Impianto per la messa a dimora permanente (D1) di rifiuti pericolosi contenenti amianto (RCA) sito nel comune di Villafranca di Verona (VR), loc. Caluri

Osservazioni al progetto ai sensi dell'art. 27 bis comma 4 - Parere del Comune di Villafranca di Verona (VR)

Rif. Regione Veneto PAUR n. 55/2023

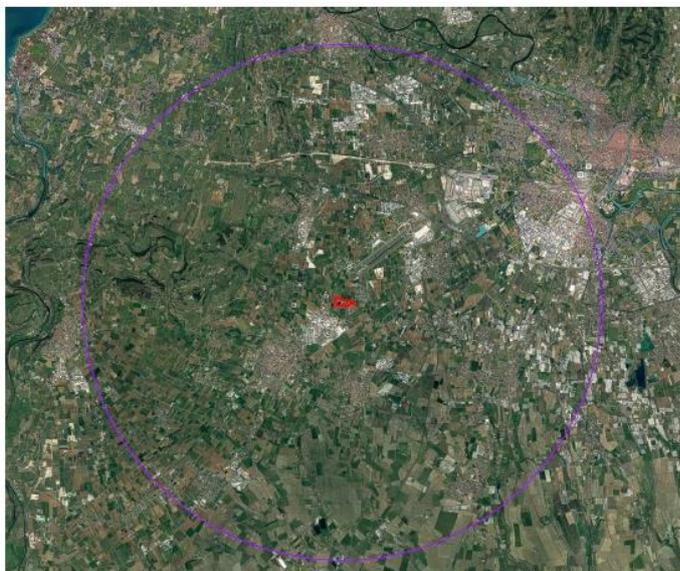
Osservazione N. 1

Il fondo naturale della discarica, che presenta una conducibilità idraulica $K \approx 10^{-3}$ m/s risulta non corrispondente ai dettami del D. Lgs 36/2003, come modificato dal D. Lgs 121/2020, in recepimento della direttiva (UE) 2018/850 di modifica della direttiva 1999/31/CE, che richiede per una **discarica per rifiuti pericolosi** una **formazione geologica naturale** con **conducibilità idraulica $k \leq 1 \times 10^{-9}$ m/s** e **spessore $s \geq 5$ m**.

Il sito di discarica risulta compreso nell'area di ricarica degli acquiferi, con elevata permeabilità, di 6 ordini di grandezza più permeabile rispetto a quanto richiesto dal D.Lgs, quindi NON in grado di garantire l'impermeabilità naturale richiesta.

La realizzazione di una discarica per rifiuti pericolosi, stante che il D.Lgs non prevede deroghe per le discariche di RCA, non può essere realizzata su un terreno con permeabilità $k=10^{-3}$ m/s.

Il D. Lgs. prevede che la barriera geologica naturale possa essere solo integrata ma **non completamente sostituita** da altro sistema artificiale, come avverrebbe invece nel caso di specie. **E' infatti espressamente previsto che l'impermeabilizzazione artificiale (argilla+telo HDE) possa "integrare" o "completare" la barriera impermeabile naturale già esistente in sito.**

A fronte di tale rilievo, il progetto risulta NON realizzabile in presenza di un terreno permeabile come quello in esame e, come tale, assolutamente inidoneo alla luce della normativa tecnica statale ed europea sulle discariche.

Figura 3-6: Sovrapposizione Tavola PC-233 "Comune di Villafranca di Verona planimetria catastale foglio n. 22 con superficie di involucro" di ENAC con il progetto di fine ripristino ambientale.

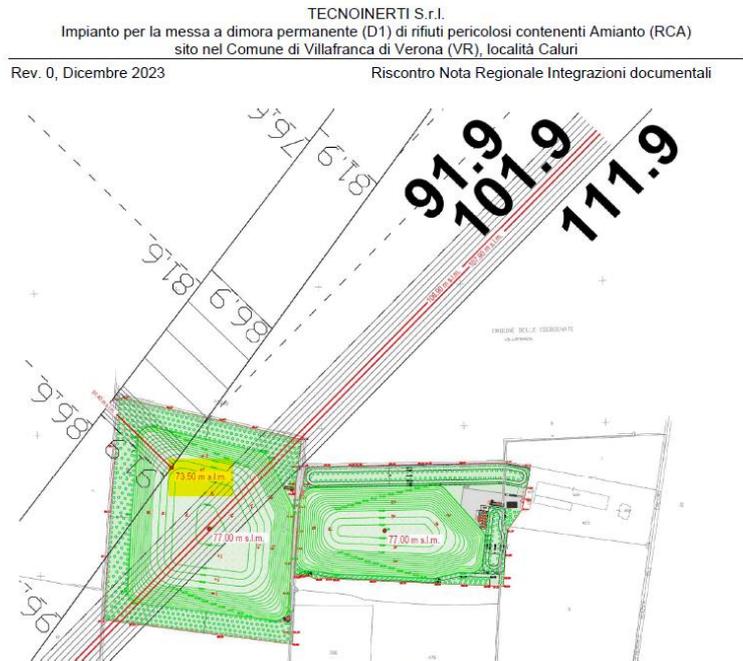
Osservazione N. 6

Figura 3-6: Sovrapposizione Tavola PC-233 "Comune di Villafranca di Verona planimetria catastale foglio n. 22 con superficie di involucro" di ENAC con il progetto di fine ripristino ambientale.

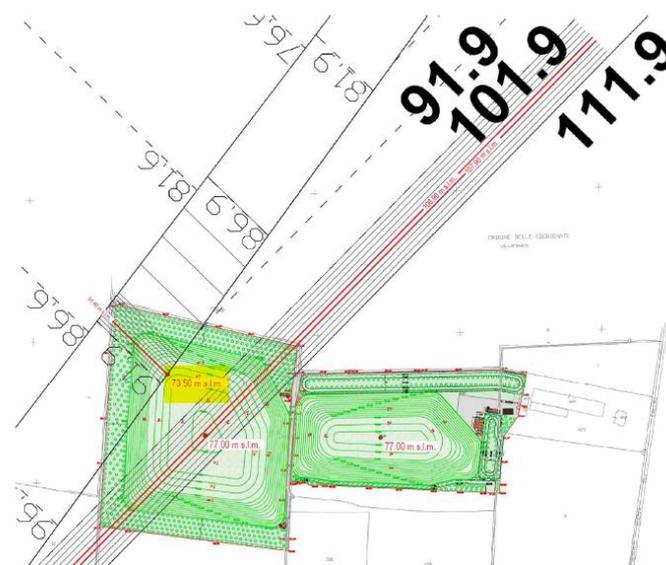
Osservazione N. 11

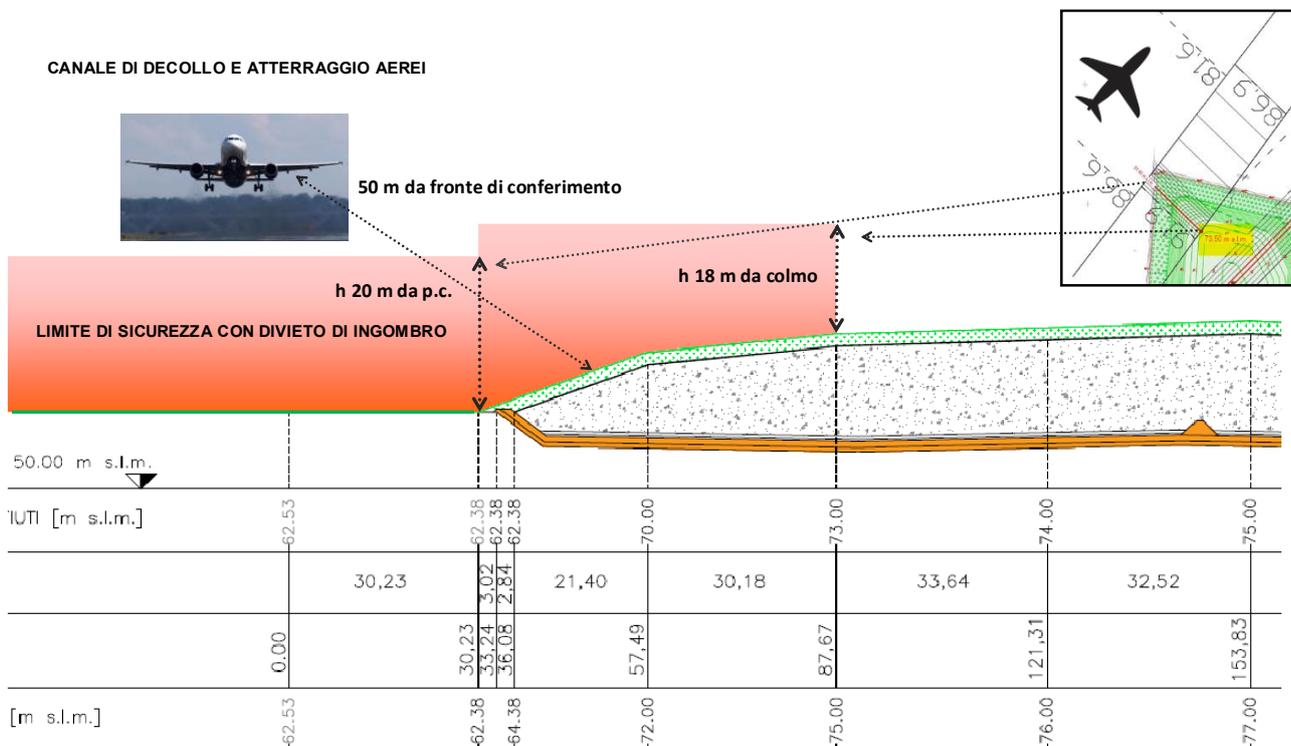
Dalla ricostruzione delle fasce di rispetto aeroportuale, derivate dal Piano di rischio, è possibile risalire alle distanze che gli aerei in fase di decollo e atterraggio rispetto alla discarica. L'asse della pista di decollo e atterraggio dista 250m dal limite della discarica, quindi, tenuto conto delle fasce di rispetto previste dal Piano e dei canali di avvicinamento ivi dichiarati, **un aereo di linea potrebbe trovarsi in linea d'aria ad una distanza anche a 100-50 m dalla discarica in coltivazione.**

Il progetto è carente in termini di analisi di interferenze con le attività del vicino aeroporto e non tiene conto dei possibili effetti di perturbazione localizzata dell'aria al passaggio degli aerei.
